SLOVENSKÝ
VODOHOSPODÁRSKY
PODNIK, štátny podnik

Naše číslo
SVP 5714/2025/2

Žiadosť o stanovenie variantu revitalizácie územia na základe výpočtu matematickým hydraulickým modelom – stanovisko

Obrázok č. 1. Navrhované navýšenie terénu

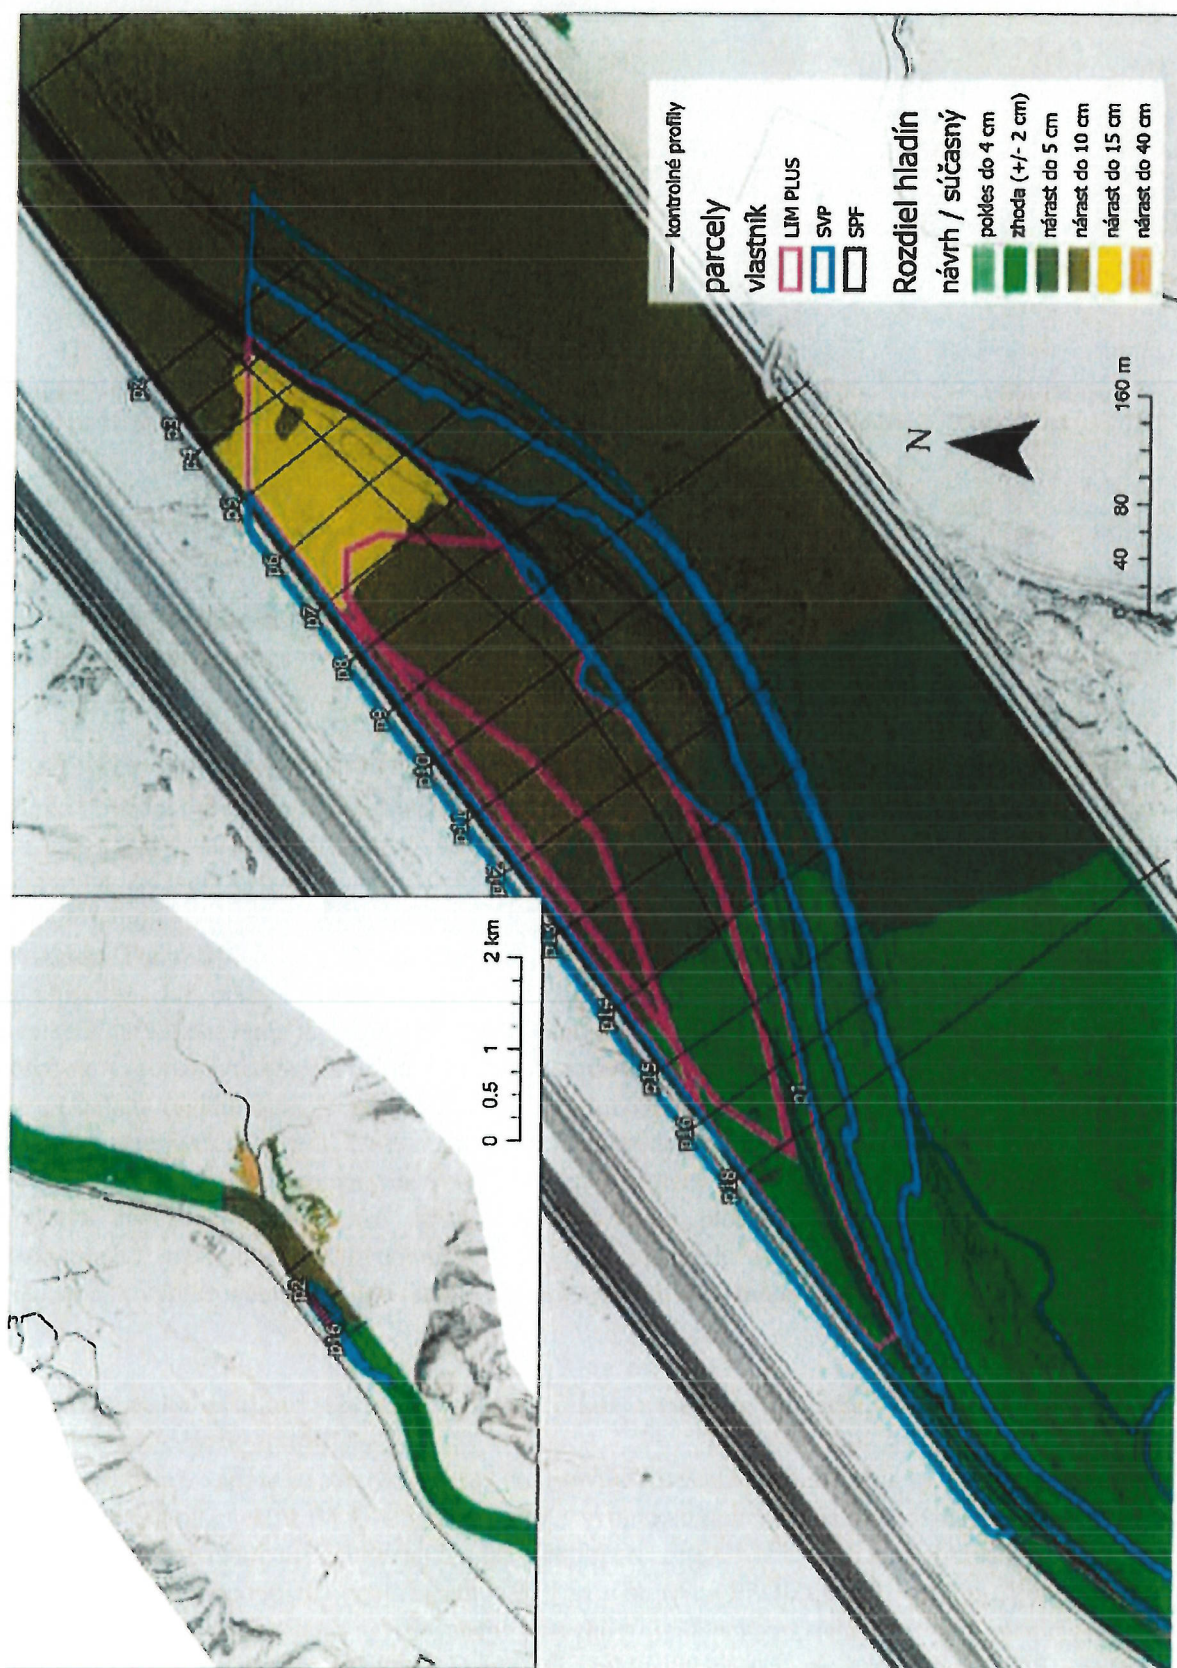
Navrhovaný variant zo strany SVP, š.p. predstavuje navýšenie terénu len na vyššie uvedených parcelách vo vlastníctve spoločnosti LIM PLUS spol. s r.o., s výnimkou umiestnenia materiálu na sanáciu starej cesty a ochranu päty pravostrannej ochrannej hrádze Váhu (parc. reg. CKN č. 445, k. ú. Rozvadze). Materiál bude umiestňovaný približne medzi vrstevnicami 196,5 m n.m. (páta PSOH) a 192,5 m n.m. Vypočítaný objem materiálu na základe porovnania navrhovaného povrchu a digitálneho modelu reliéfu 6. generácie (DMR6) od Úradu geodézie, kartografie a katastra je 34 117 m³, z tohto 500 m³ na parcele reg. CKN č. 445, vo vlastníctve SVP, š.p. Rozpis kubatúr podľa parciel je v tabuľke č. 1, zobrazenie na obrázku č. 1 (príloha listu č. 1 a č. 2).

Analýza zmeny odtokových pomerov bola vykonaná v softvéri HEC-RAS 6.7 beta 5 výpočtami s rovnicami SWE (Shallow Water equations) so zapnutou simuláciou turbulencií prúdenia a viskozity vody. Postavený model má dĺžku približne 12,5 km, kým záujmová lokalita len cca 0,8 km. Okrajové podmienky modelovania sú dostatočne ďaleko, aby ovplyvňovali výsledok simulácií. Vďaka dostupnosti DMR6 z leteckého meračského snímkovania bol dostupný povrch na úrovni presnosti geodetických meraní metódami GNSS, a to aj pod vegetáciou. Navrhovaný terén by mal čo najmenej spôsobovať vzdutie hladiny pri simuláciách Q_{100} a nespôsobovať zvyšovanie erózných rýchlostí prúdenia vody. Vplyv navrhovaného povrchu na hladinu Q_{100} je zanedbateľný, výsledky sú skreslené scenármi s rozdielnymi drsnosťami na lavici v koryte. Pre súčasný scenár je zadaná drsnosť podľa Manninga $n = 0,04$, kým pre navrhovaný stav $n = 0,06$. Avšak je preukázané, že aj pri viac zarastenom povrchu sa hladiny výraznejšie nezmenia (obrázok č. 2, príloha listu č. 3). Odhad na základe iných počítaných a na pracovných stretnutiach prezentovaných scenárov s rovnakými drsnosťami je vzdutie 3 až 5 cm, v kratšom rozsahu. Rýchlostné pole je drsnosťami výraznejšie deformované. Na základe iných scenárov bez zmien v koryte Váhu predpokladáme minimálne rýchlostné zmeny v koryte, ktoré by mali spôsobiť zvýšenú eróziu. Podľa hydraulických prepočtov je vplyv navrhovaného povrchu na odtokové pomery vodohospodársky významného vodného toku Váh v úseku od rkm 148,5 do rkm 161,0 zanedbateľný.

Na základe uvedeného vypracovať projekt terénnych úprav revitalizácie daného územia a predložiť na SVP, š.p., Povodie dolného Váhu, odštepny závod v Piešťanoch, na odsúhlasenie. K vypracovaniu projektu Vám budú poskytnuté SVP, š.p. geopriestorové podklady elektornickou formou.
